Kommunale Richtplanung

BERICHT ZU DEN EINWENDUNGEN

Gemeinde Bassersdorf

Ausschnitt aus dem Verkehrsplan II mit ungefährender Fusswegführung

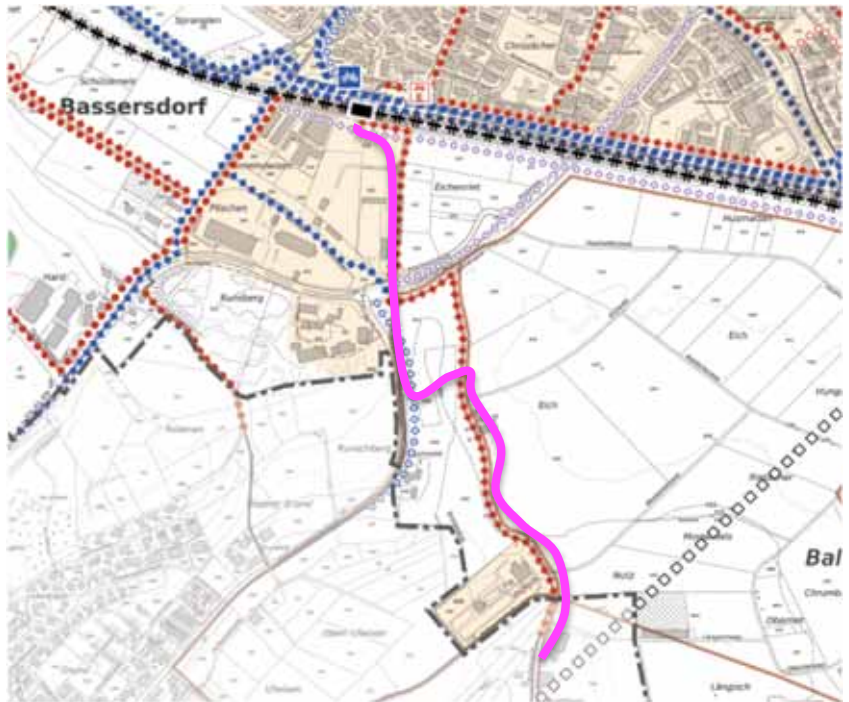
Im Gebiet Eichenriet / Pöschen seien zusätzliche Fusswegverbindungen im Richtplan einzutragen. So sei entweder eine weitere Verbindung z.B. durch den Bahnhof oder entlang der Zürichstrasse oder eine Verbindung von der Bahnunterführung Hardstrasse ins Gebiet Eichenriet / Pöschen festzulegen.

In der aktuellen Fassung des kommunalen Richtplanes ist nur eine Fusswegverbindung entlang der Hardstrasse vorgesehen.

Eine Ergänzung zugunsten eines dichteren Fusswegnetzes wird ebenfalls als sinnvoll erachtet. Aus diesem Grund wird entlang der Pöschenstrasse eine zusätzliche geplante Fusswegverbindung eingezeichnet, welche ans künftige Fusswegnetz Eich anschliessen und entlang der neu verlegten Eichstrasse Richtung Brüttisellen führen würde.
